Abwägung der gemäß §§ 3 Abs. 1 und 4 Abs. 1 Baugesetzbuch (BauGB) eingegangenen Stellungnahmen zum Vorentwurf vom 10. Juni 2020

<u>Vorhaben:</u>	15. Änderung des Flächennutzungsplanes und Aufstellung des vorhabenbezogenen Bebauungsplanes für das Sondergebiet „Sondergebiet für Solarpark am Beiz“
<u>Kommune:</u>	Stadt Seßlach
<u>Landkreis:</u>	Coburg
<u>Vorhabenträger:</u>	SÜDWERK Projektgesellschaft mbH, Burgkunstadt
<u>Entwurfsverfasser:</u>	SÜDWERK Projektgesellschaft mbH, Burgkunstadt

Im Folgenden sind zur Veranschaulichung sowohl die Abwicklung eines Ramppfostens als auch ein Diagramm zur Lebenszeit der Verzinkung dargestellt.

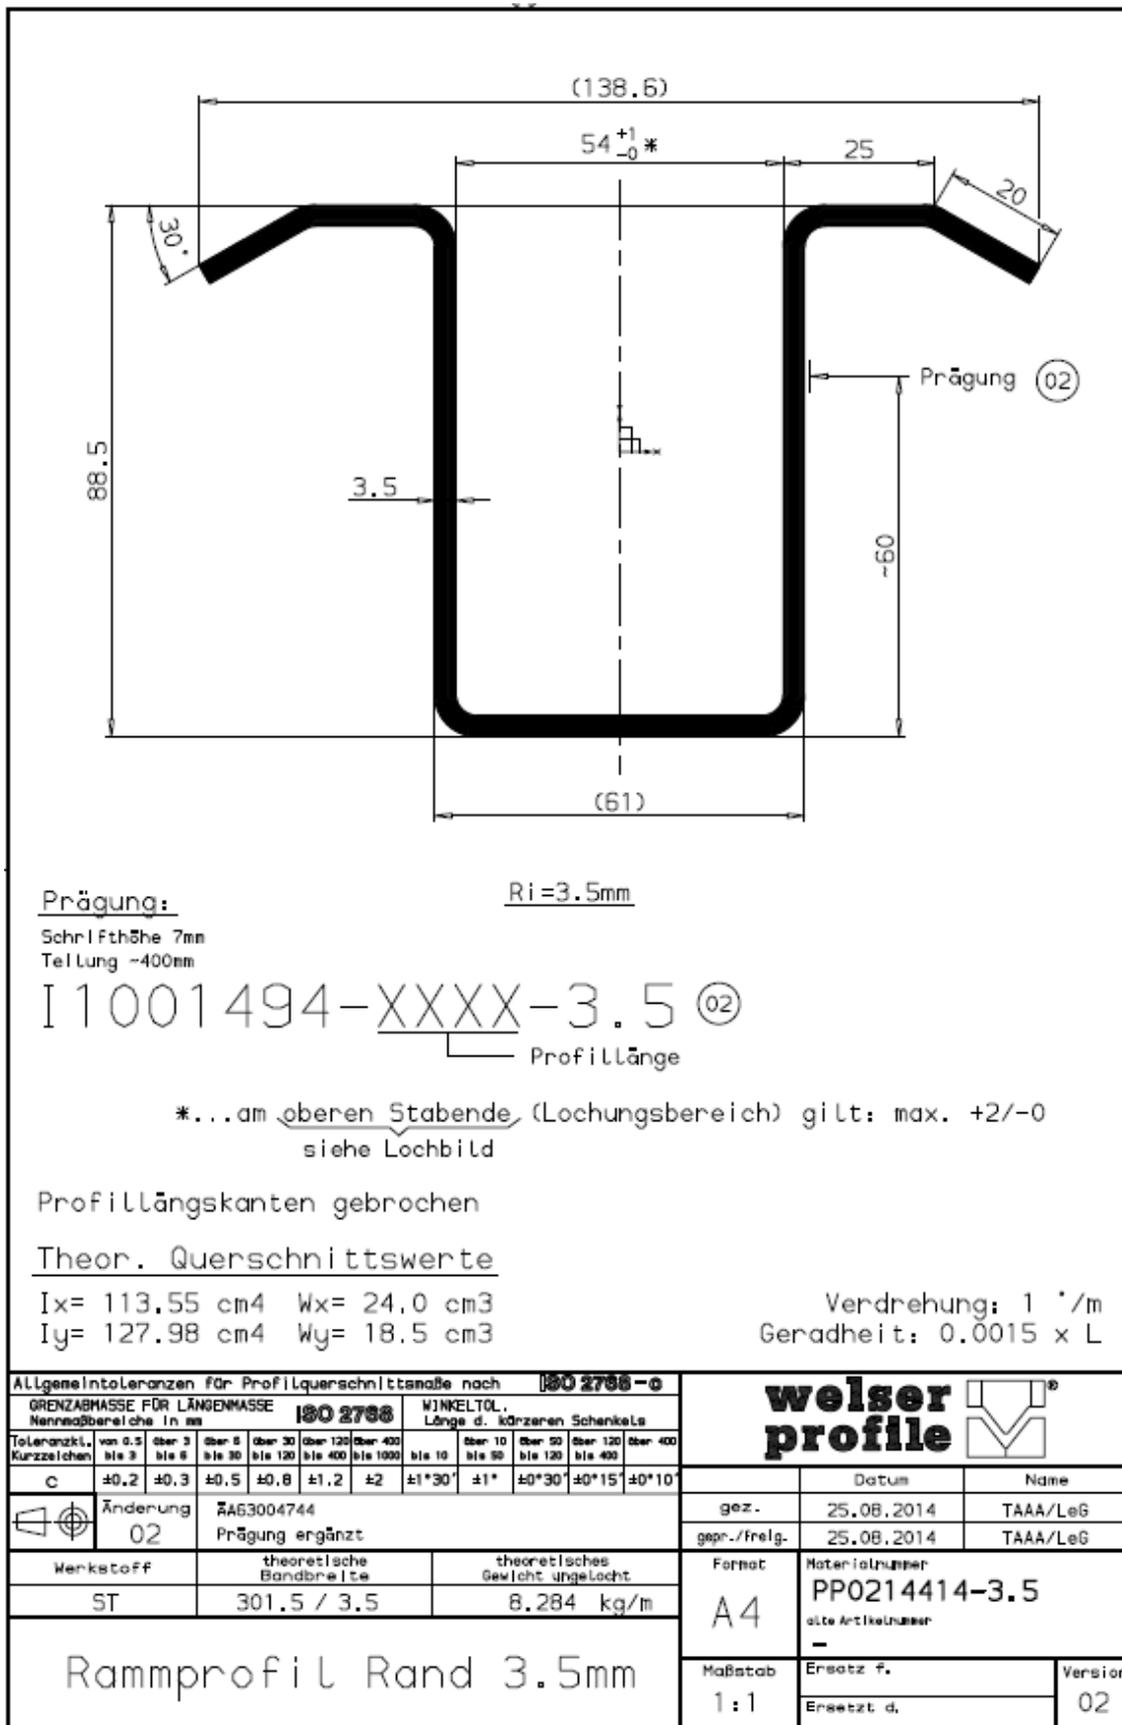
Bei der Verwendung von verzinkten Bauteilen (Rammpfähle mit Bodenkontakt) besteht die Gefahr der Freisetzung von größeren Mengen an Zink in den Boden. Neben der chemischen Freisetzung von Zink ist bei sandigen und steinigem Böden beim Einrammen von einem mehr oder weniger starken mechanischen Abrieb der Oberflächenbeschichtung auszugehen. Insgesamt können so beim Ein-/Ausbau und über die gesamte Nutzungsdauer nicht unerhebliche Mengen Zink in den Boden bzw. bei geringer Kationenaustauschkapazität in Verbindung mit niedrigen pH-Werten auch in das Grundwasser gelangen.

Das Wasserwirtschaftsamt Kronach bringt ebenfalls vor, dass Niederschlagswässer von verzinkten Flächenelementen und von Ramppfosten infolge von Rücklösungsprozessen durch sauren Regen stark schwermetallbelastet sind.

Vor Baubeginn sind Proberammungen durchzuführen, um die genaue Beschaffenheit des Bodens feststellen zu können.

Die Böden am Standort neigen ohne die Düngung mit kalkhaltigen Düngern mittel bis langfristig zur Versauerung. Es besteht aufgrund von flächenhaft verzinkten Bauelementen die Gefahr, dass signifikante Mengen an Zink freigesetzt werden. Deshalb sind laut BBodSchV Anhang 2 Punkt 5 über alle Wirkungspfade für das Schutzgut Boden nur maximal 1,2 kg Zink pro Hektar und Jahr als zulässige zusätzliche jährliche Frist erlaubt.

Für den Aufbau der Photovoltaikanlage werden fast ausschließlich sogenannte Stahl-Rammpfundamente verwendet, welche in der Regel verzinkt sind. Nach Informationsaustausch mit einem führenden Hersteller dieser Ramppfosten kann man bei einer Verzinkung von 60 µm von einer Lebensdauer von 200 Jahren ausgehen. Daraus entsteht ein Abtrag von 0,3 µm pro Jahr, was wiederum 2,16 g/m² entspricht. Daher beträgt der Abtrag – ausgehend von 600 Ramppfosten pro einem Hektar – bei dieser Anzahl mit einer Einbindetiefe von 1,5 m, einer Abwicklung von 0,61 m und einer daraus folgenden Pfostenfläche von 549 m² in etwa 1,185 kg Zink pro ha und Jahr. Somit wird der maximal zulässige Wert nach BBodSchV nicht überschritten. Deshalb ist eine Erfassung des pH-Wertes durch eine Beprobung nicht notwendig.

Service Life of Galvanized Steel Articles in Soil Applications

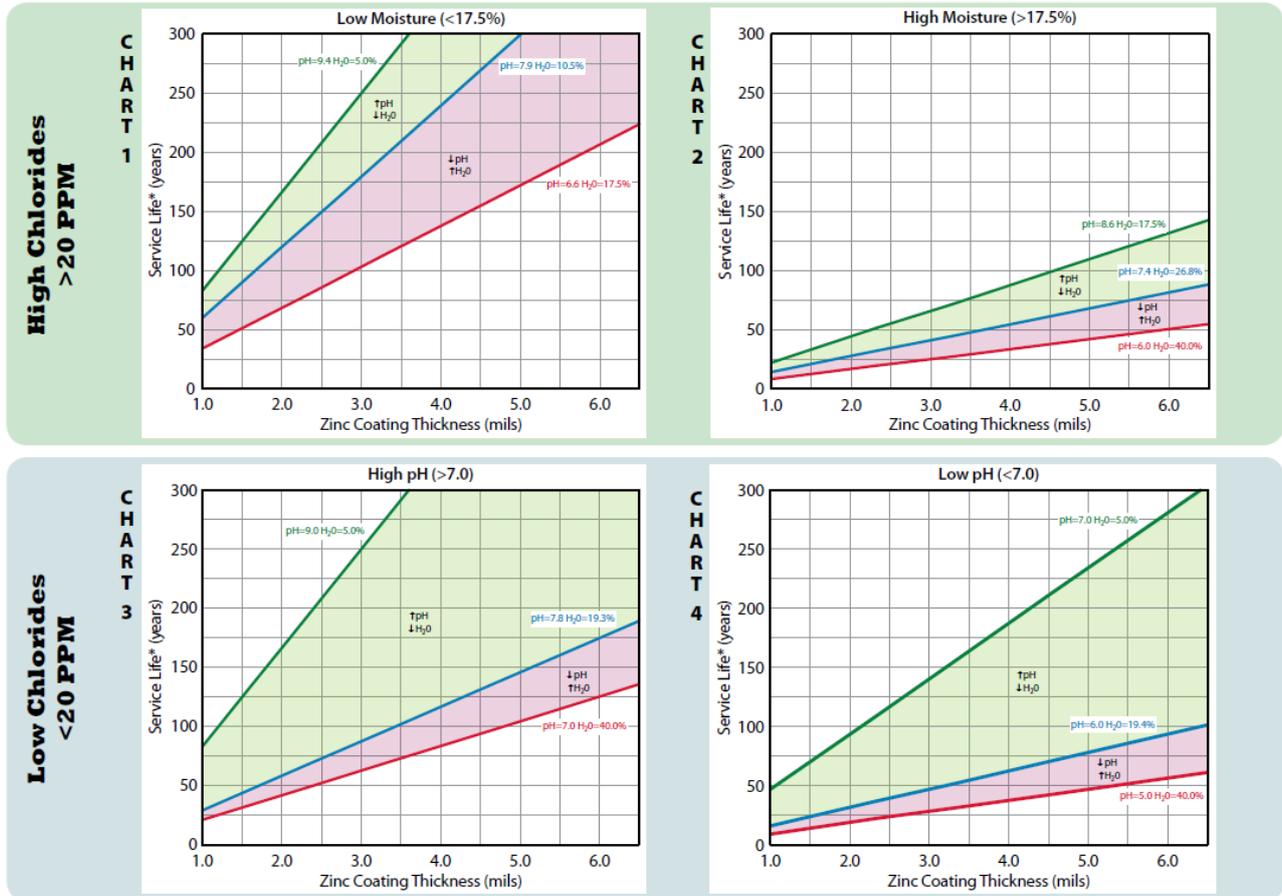
Laut BBodSchV Anhang 2 Pkt.5 sind über alle Wirkungspfade für das Schutzgut Boden nur maximal 1,2 kg Zink pro ha und Jahr als zulässige zusätzliche jährliche Fracht erlaubt.

In der Summe kann potentiell von einer schädlichen Bodenveränderung ausgegangen werden. Deshalb sind Schutz- und Vermeidungsstrategien aufzuzeigen.
